Ostróda, 4 luty 2020r.

ZP.271.1.2020

Dotyczy: „**Budowa sali gimnastycznej przy Szkole Podstawowej im. Józefa Piłsudskiego w Idzbarku**”

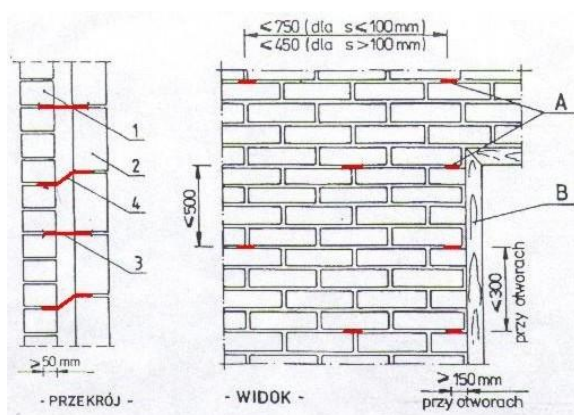
25. Czy od strony wewnętrznej Sali sportowej przewiduje się zabudowę w postaci sufitu podwieszanego?

Odpowiedź: Nie przewiduje się.

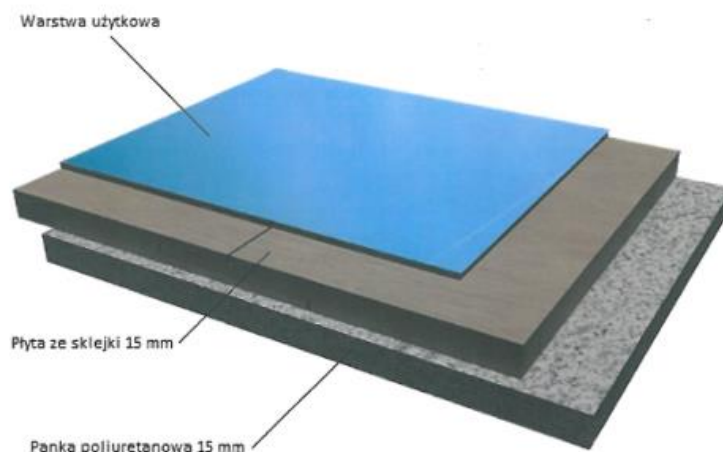
79. W związku z pojawieniem się ogłoszenie nr 503819-N-2020 z dnia 2020-01-17 r. na inwestycję „Budowa sali gimnastycznej przy Szkole Podstawowej im. Józefa Piłsudskiego w Idzbarku” Zwracamy się z prośbą o sprecyzowanie systemu podłogi sportowej, który powinien zostać wbudowany w Sali gimnastycznej przy Szkole Podstawowej im. Józefa Piłsudskiego w Idzbarku. Podłoga sportowa powinna być zgodna z 13 parametrami normy PN EN 14 904. Spełnienie parametrów normy zapewnia bezpieczeństwo oraz optymalne warunki użytkowania. Zgodność podłogi sportowej z normą zapewnia utrzymanie wysokiej jakości wyrobu budowlanego. Podłoga sportowa jako system jest wyrobem budowlanym. Warto precyzyjnie opisać podłogę sportową, która będzie wbudowana w obiekcie. Czy zamawiający dopuszcza systemową podłogę sportową typu Marmoleum Sport System Fix/ Linoflex Duo Linosport zgodną z 13 parametrami normy PN EN 14904. Podłoga sportowa powierzchniowo-elastyczna w systemie pływającym, o doskonałych parametrach podłogi sportowej zmniejszających ryzyko kontuzji i podnoszących komfort uprawiania różnych dyscyplin sportowych. Na system podłogi sportowej składa się:

Odpowiedź: Zamawiający jako optymalny system podłogi sportowej, ze względu na parametry oraz właściwości użytkowe wybrał system bezlegarowy z warstwą wierzchnią z wykładziny linoleum gr 4 mm. Podłoga sportowa powierzchniowo-elastyczna w systemie pływającym, o doskonałych parametrach podłogi sportowej zmniejszających ryzyko kontuzji i podnoszących komfort uprawiania różnych dyscyplin sportowych. Podłoga sportowa rozumiana jako produkt kompletny, tj. sklejkę na elastycznej macie wraz z nawierzchnią użytkową z naturalnej wykładziny sportowej (linoleum). Wszystkie elementy systemu dostarczane przez systemodawcę. Grubość systemu ok. 34 mm.

Na system podłogi sportowej składa się:

- folia paraizolacyjna układana na zakładkę gr. 0,2 mm,
- warstwa elastyczna z pianki poliuretanowej zachowującej swoje właściwości elastyczne o gr. 15 mm. Pianka zapewnia optymalną sprężystość systemu.
- warstwa rozkładająca obciążenie o gr. 15 mm, tj. sklejka liściasta, wilgocioodporna, w rozmiarze 1250x2500 mm. Specjalnie zaprojektowany frez tworzy zamek między płytami, zapewniając ich stabilne połączenie oraz mniejszą widoczność łączeń.
- wykładzina naturalna linoleum, surowe, na spodzie jutowym o gr. 4 mm. Wykładzina, klej oraz sznur spoinujący pochodzą od tego samego producenta. Linoleum sportowe zmniejsza ryzyko poślizgów użytkowników oraz zwiększa komfort gry. Wykładzina odporna na ścieranie i odkształcenia. Waga całkowita 4,6 kg/m².
- listwy przypodłogowe drewniane
- linie nanoszone po całkowitym zakończeniu montażu podłogi sportowej

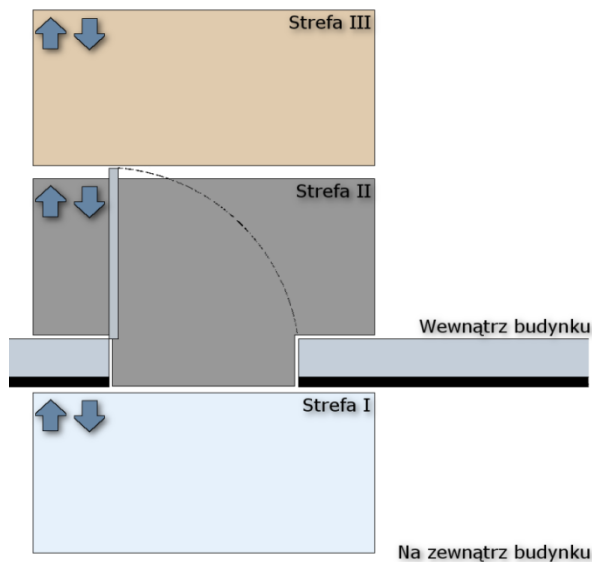
112. *Czy w zakres zamówienia wchodzi przeniesienie lub demontaż istniejącego placu zabaw? Jeśli tak proszę o uszczegółowienie zakresu prac.*

Odpowiedź: Demontażu placu zabaw – nie uwzględniać.
